## SERVICE BULLETIN NO. / TECHNISCHE MITTEILUNG NR. OSB1078-184

ATA 24-00 Electrical Power  
**Alternative Toggle Switch**

Due to non-availability of the so far used toggle switches supplied by Marquardt alternative toggle-switches i.a.w. GS-GROB-942003 is approved for G 115 type aircraft. The replacement of single switches is permitted.

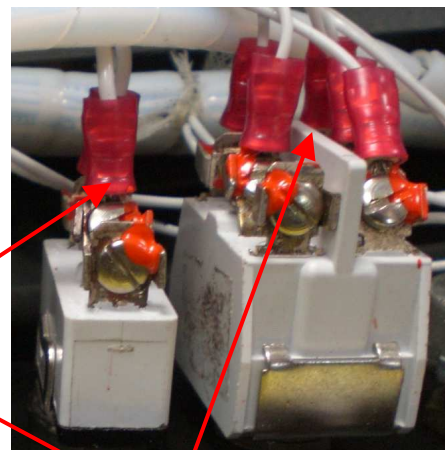
Marquardt-switches and the switch G109B-9000.10 made out of them are able to switch two separate circuits (double-pole). The second circuit is only used on particular switches. These switches (double-pole) have to be replaced by GS-942003-6-4-6-H (item 2 of List 2.2).

Single-pole-used switches have to be replaced by GS-942003-6-3-6-H only (item 1 of List 2.2).

single-pole installation  
einpolige Installation

double-pole installation  
zweipolige Installation

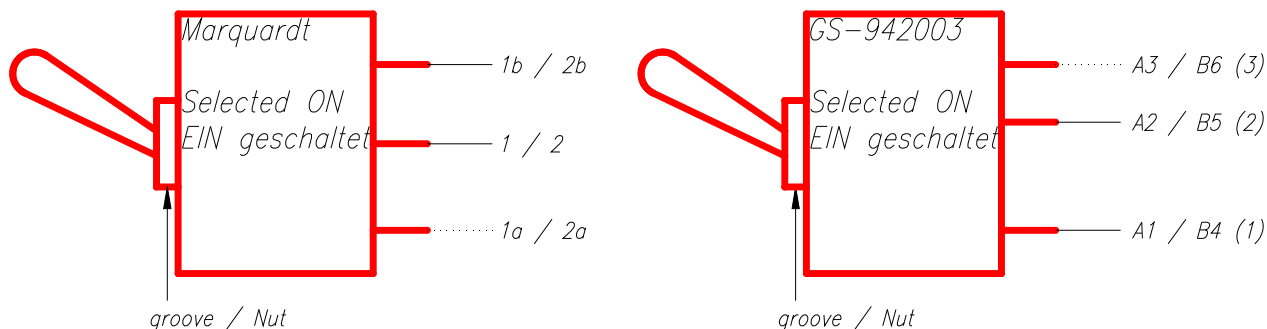
**Note:** The configuration of the terminals are different between the old switches and new GS-942003-switches. The middle terminals remain unchanged and the outer terminals are interchanged.

Marquardt Old Configuration Bisherige Belegung	GS-942003-6-4-6-H New Configuration double-pole Neue Belegung zweipolig	GS-942003-6-3-6-H New Configuration single-pole Neue Belegung einpolig
1	A2	2
1a	A3	3
1b	A1	1
2	B5	
2a	B6	
2b	B4

**Note:** The replaced switches should be checked for correct operation and function i.a.w. labelling after installation.
